Firmwareupdate 2.30 für GSM Modul Art. 8383

Konfigurationssoftware des Elmes GSM Modules

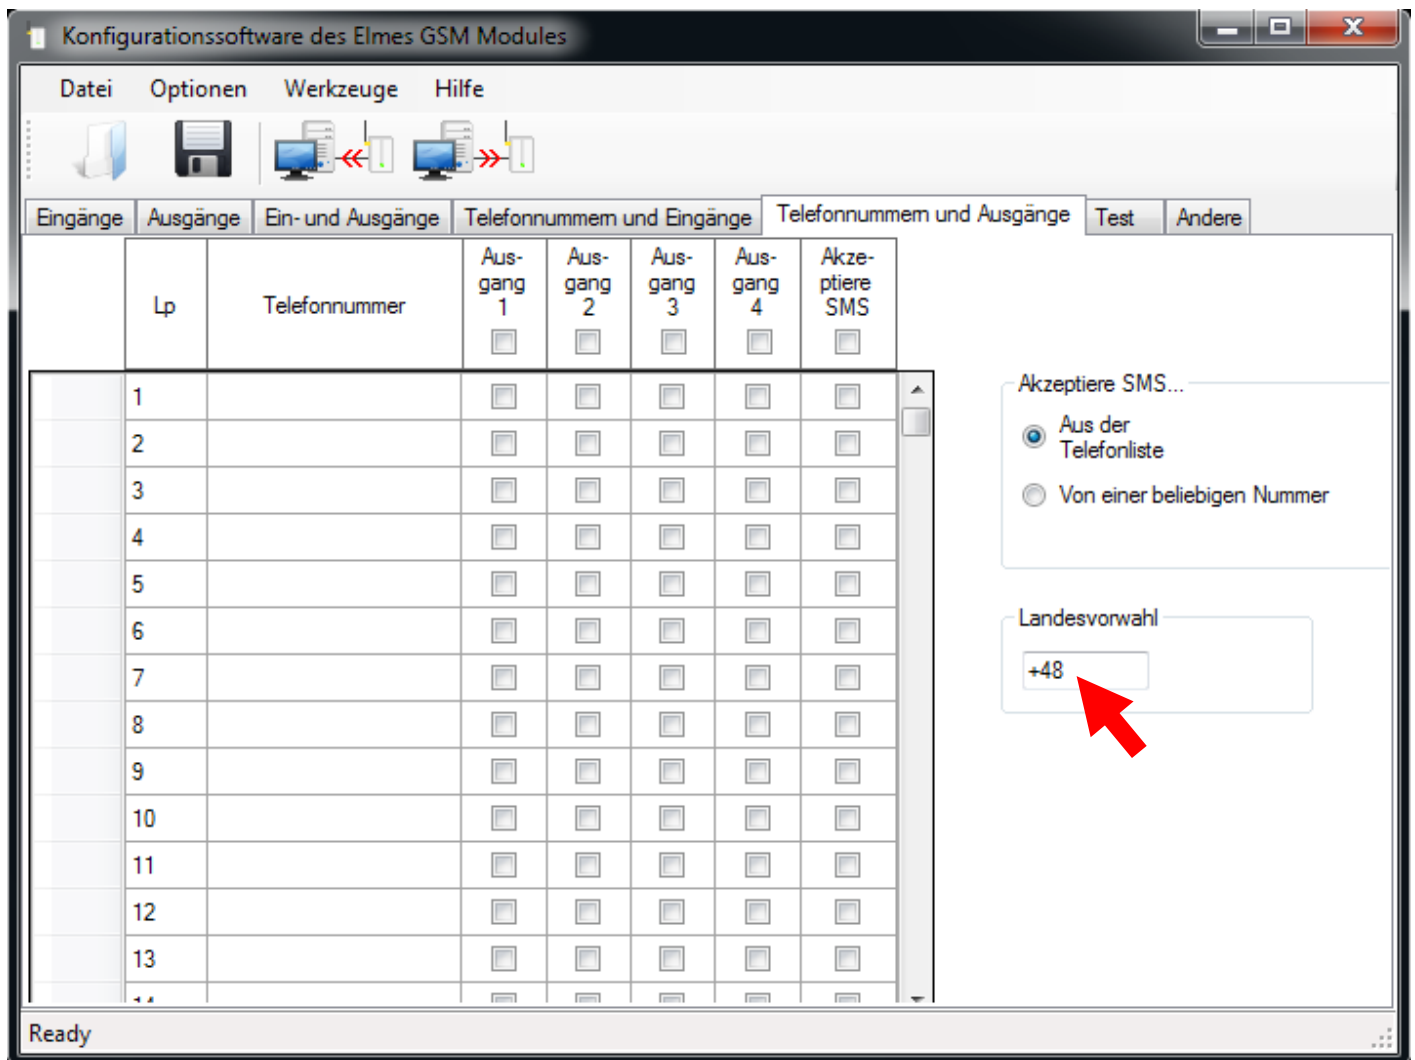
- CLIP Alarmierung kann nach erstem erfolgreichen Anruf unterbrochen werden, d.h. weitere Telefonnummern aus der Liste werden nicht mehr angewählt.
- Die Empfindlichkeit der Eingänge kann nun definiert werden, d.h. es wird eine Mindestzeit des Impulses am Eingang vorausgesetzt um einen Alarm auszulösen. Die Zeit kann zwischen 0,2s...65536s in 0,1s Schritten eingestellt werden.

- Eingangsverzögerung für weitere Alarme kann eingestellt werden, d.h. nach letztem Alarm kann der jeweilige Eingang für die Zeit zwischen 0..255s in 1s Schritten eingefroren werden. Dies verhindert unnötige Alarme einer und der gleichen Auslösung.

Eingangsdeaktivierung mit 0 heißt, die Funktion ist deaktiviert.
